# 泊発電所3号炉 基準地震動の策定について

令和5年5月19日  
北海道電力株式会社

# 指摘事項に対する回答方針

No.	指摘事項	指摘時期	回答方針	ページ
1	基準地震動Ss1の応答スペクトルを上回る周期で最大の応答スペクトルとなる13ケース以外で、事業者が基準地震動として追加設定している3ケースについては、基準地震動として採用しないことについて考え方を明確にして、全体の論理構成を含め整理すること。	令和5年 4月28日 第1142回 審査会合	基準地震動Ss1を上回る周期で最大の応答スペクトルとはならないが、基準地震動としていた3ケースについて、施設に与える影響を再度整理したうえで、基準地震動として採用しない考え方を明確にするとともに、全体の論理構成を整理する。	60~65

## ■基準地震動の設定結果 (積丹半島北西沖の断層による地震)

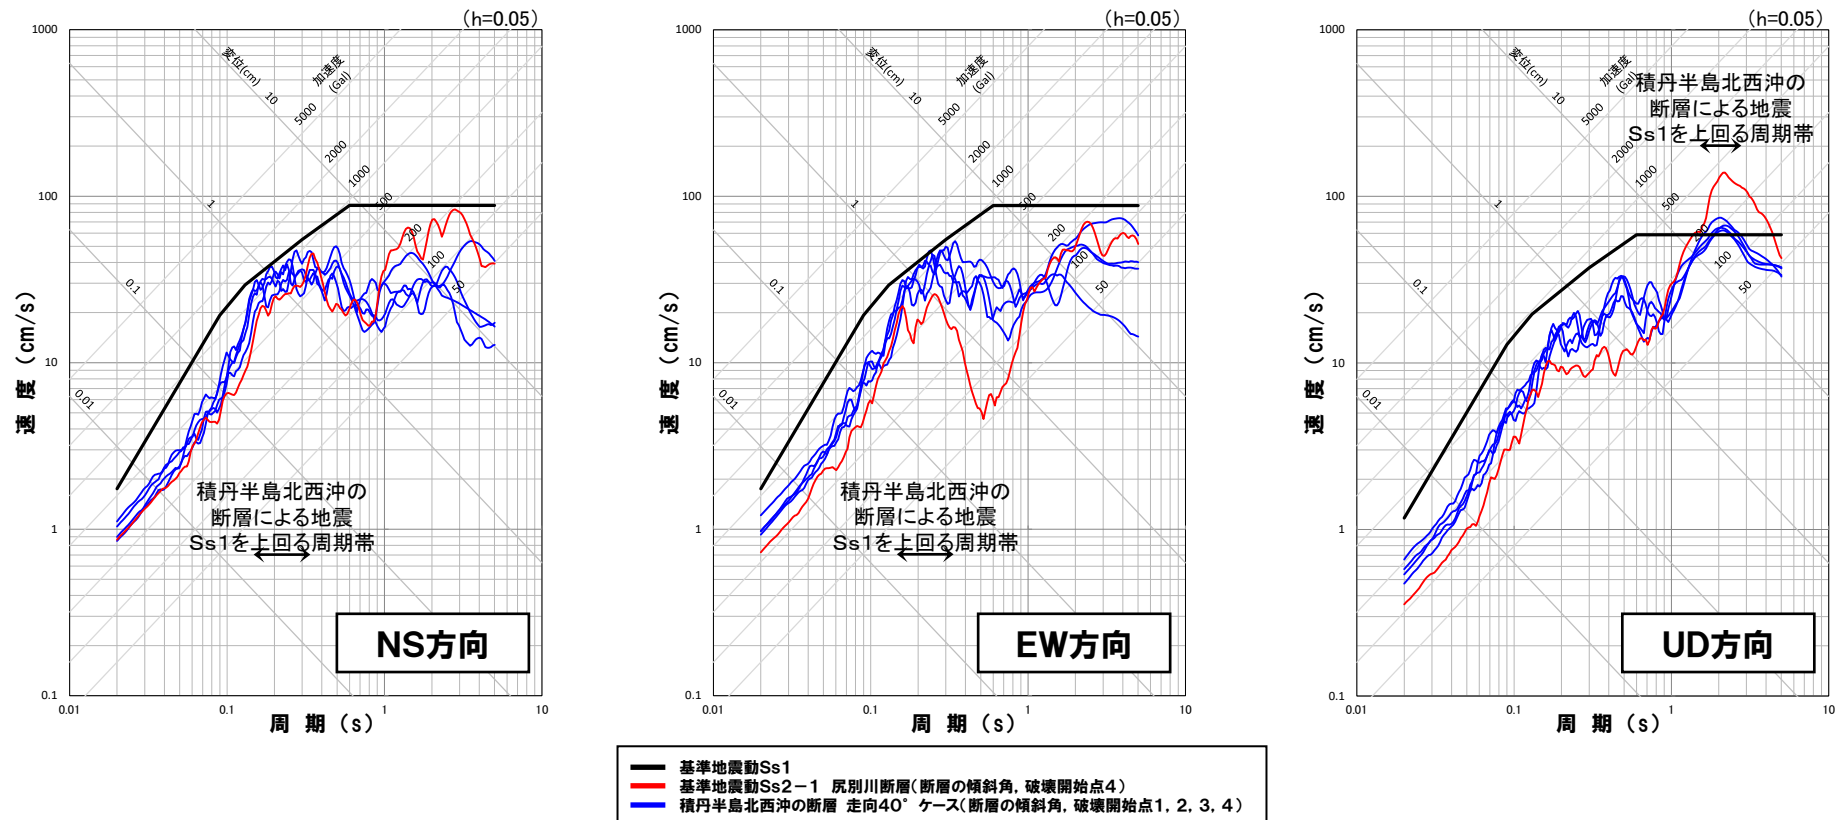
○一方で、Ss1を上回る周期帯(長周期側)については、「走向40° ケース(断層の傾斜角, 破壊開始点1～4)」の4ケースが基準地震動Ss2-7～Ss2-13および基準地震動Ss1を上回っていることから、他の基準地震動と地震動レベルを比較する。

- 「走向40° ケース(断層の傾斜角, 破壊開始点1~4)」について、積丹半島北西沖の断層による地震と同様に孤立した短い活断層であり、地震規模が同程度である尻別川断層による地震の基準地震動(Ss2-1)と地震動レベルを比較した結果、Ss1を上回る周期帯(長周期側)の地震動レベルは、「走向40° ケース(断層の傾斜角, 破壊開始点1~4)」の方が小さくなっている。
- 以上を踏まえ、積丹半島北西沖の断層による地震のうち、「走向40° ケース(断層の傾斜角, 破壊開始点1~4)」を含む基準地震動として設定していないケースは、Ss1を上回る周期帯の地震動レベルが基準地震動Ss2-7~Ss2-13および基準地震動Ss2-1より小さいケースとなることから、施設に大きい影響を与える可能性がある地震動として、追加設定する地震動はない。
